工程指示 / 要求簡箋(E.I.)

工程指示編號：EI / 5286 / 22

工程名稱：將軍澳日出康城 11

工程項目：幕牆 T1 9/F 起底鐵碼修改方案(地盤用，特急)

T1 9/F 起底鐵碼 (修改方案)

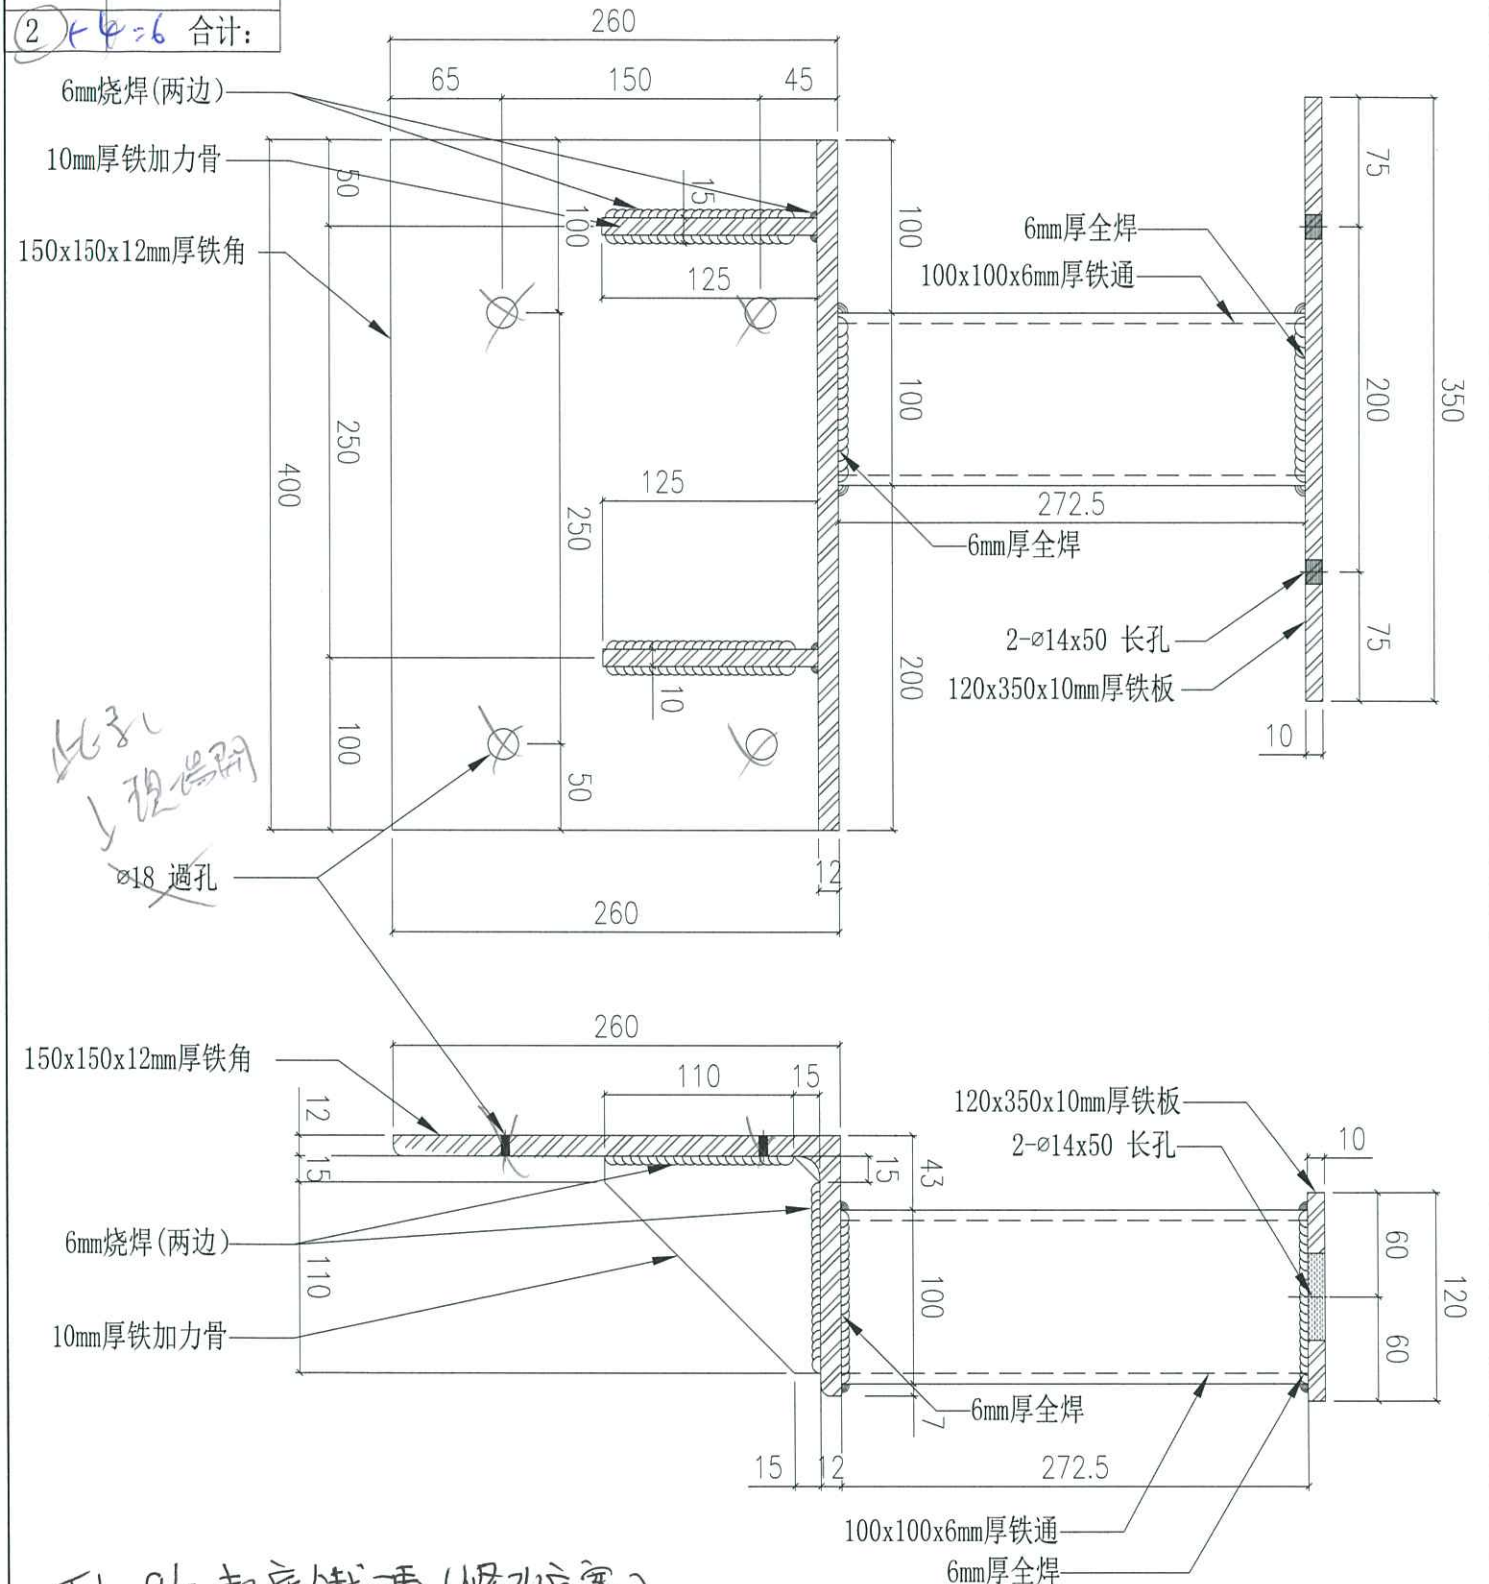
請按加工圖生產 6 件送地盤用，謝謝

3. 驗焊: Fillet Weld (100% Visual, 10% MPI) / Name: (For Curtain Wall)

4. 出貨前，請給 Mill cert 和熱浸 Cert。

5. 有油瀝青油

9. 沿水油厚度 符合 EI5136 指示 100um
